对莫喀高铁设计文件的审查意见的回复

Ответы на замечания экспертов к проектной документации проекта строительства Москва-Казань ВСМ-2

中国中铁二院工程集团有限责任公司
CHINA RAILWAY ERYUAN ENGINEERING GROUP CO. LTD

5-4-2018

架梁检算

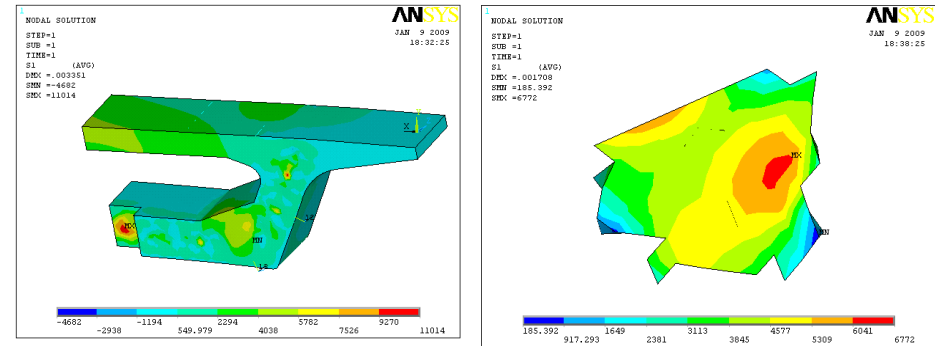
预应力钢筋混凝土简支梁需要优化，优化能在保持移动荷载引起的内部动应力不变化及满足行车舒适性和安全性要求的情况下，降低15-17%的材料用量。节约莫喀高铁经济效益不少于58亿卢布。

Разрезные пролетные строения из предварительно-напряженного железобетона нуждаются в оптимизации, которая может снизить материалоемкость пролетных строений на 15-17% при сохранении неизменными внутренних динамических усилий от подвижной нагрузки и выполнения требований комфорта и безопасности движения. При указанном снижении материалоемкости экономический эффект на ВСМ Москва-Казань составит не менее 5,9 млрд. руб.

- (1) 计算还必须考虑运输和架设梁工况。
- (2) 与中国350km/h无砟轨道箱梁比，梁高约有增加，但增加高度主要是由于排水坡加大造成。
- (3) 理论上说，会有优化空间，但幅度有限，不可能达到降低15-17%的材料用量。

1. При расчете необходимо учесть условия перевозки и установки балок;
2. В связи с уклоном по верху балки равным 3‰, высота балки выше, чем коробчатая балка, применяемая на безбалластных ВСМ со скоростью 350км/ч в Китае;
3. Оптимизация конструкции балки теоретически возможна, но для этого необходимо провести тщательное исследование с учетом всех нагрузок.

Перерасчет установки пролетных строений

双线荷载

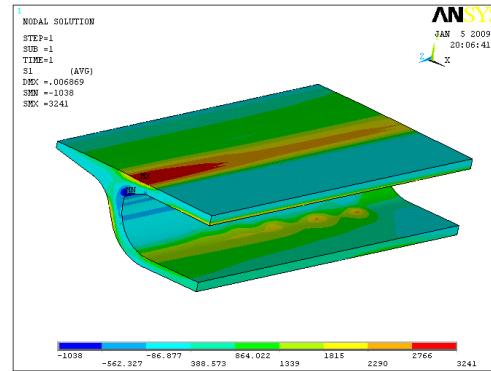
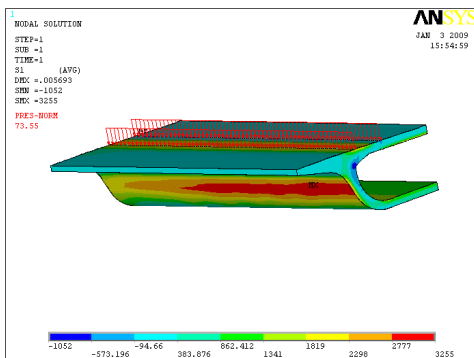
因为没有计算，所以无法评估有没有考虑在设计文件编制时所必须考虑的包括通行运输荷载（沿着跨构上安装好的结构运输梁）。

Поскольку расчеты не приведены не представляется возможным оценить были учтены следующие обязательные проверки, влияющие на параметры конструкции, которые учитывались при разработке проектной, в том числе и пропуск монтажной нагрузки (транспортировка балок по смонтированной в пролете конструкции).

箱梁上桥（提梁上桥、路基便线上桥）、桥上箱梁运输。

Подъем коробчатой балки на мост, перевозка коробчатой балки по мосту

Двухлинейная нагрузка
